República Argentina
Ministerio de Transporte
PROYECTO DE ELECTRIFICACIÓN DE LA LÍNEA
SAN MARTÍN: RETIRO – PILAR
Préstamo: BID 4265/OC-AR
LPI 1-2017

Obra: "ELECTRIFICACIÓN DE LA LÍNEA SAN MARTÍN: RETIRO – PILAR / ETAPA 1",

CIRCULAR Nro. 4
MODIFICATORIA

Celdas GIS 27,5KV

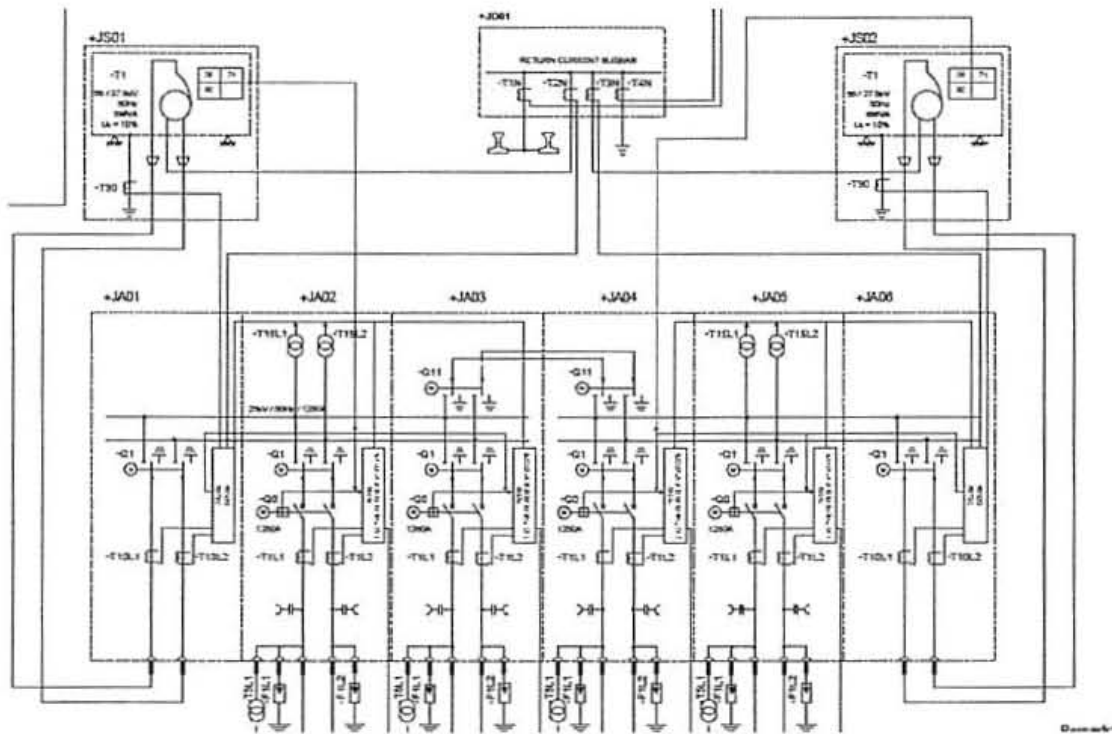
28.1- En esquema unifilar de las celdas 2x25KV (PILSM-PLA-E 00007) no incluyen descargadores de sobre tensión.

Rogamos confirmar la NO inclusión de descargadores de sobre tensión en cada salida a catenaria para la protección del equipamiento ante sobretensiones provenientes de la línea.

28.2- En el esquema bifi1ar de 2x25KV de los PSA, plano PILSM-PLA-E 00003, que forma parte de las Especificaciones técnicas de Electrificación, se representa el seccionamiento de la catenaria y la alimentación y protección de los autotransformadores. En dicho plano especifican la alimentación a través de seccionadores bipolares de 36KV, pero no se especifica modelo. Si Dicho seccionador es manual de apertura sin carga, significa que localmente el operador no podrá operar dicho seccionador hasta tanto no se desconecte en la sección anterior (PSA) el interruptor de alimentación de Le y LA, aun cuando exista una alarma de sobre temperatura del autotransformador, localmente no podrá desconectar el autotransformador, sino que vía RTU se deberá desconectar el interruptor del PSA anterior. Vale decir que ante una falla del autotransformador el despeje de la falla debe realizarse mediante la apertura del interruptor del PSA anterior. Además de no ser técnicamente viable no cumple con las condiciones RAMS en cuanto a confiabilidad y seguridad en la operación. Se considera que la mejor solución técnica sería agregar para cada autotransformador un seccionador de tres posiciones alojado en una celda bipolar 2x25KV y un relé de protección con entradas binarias para las sondas de protección de sobre temperatura y producirá la apertura del interruptor de alimentación en caso de falla y luego el operador podrá abrir el seccionador y trabajar sobre el autotransformador.

En el esquema siguiente, mostramos lo que se considera la mejor solución técnica.

Rogamos nos informen que solución se deberá adoptar.

RESPUESTA 29:

Estese a lo especificado en Tomo III - Parte 1: Sistema Eléctrico
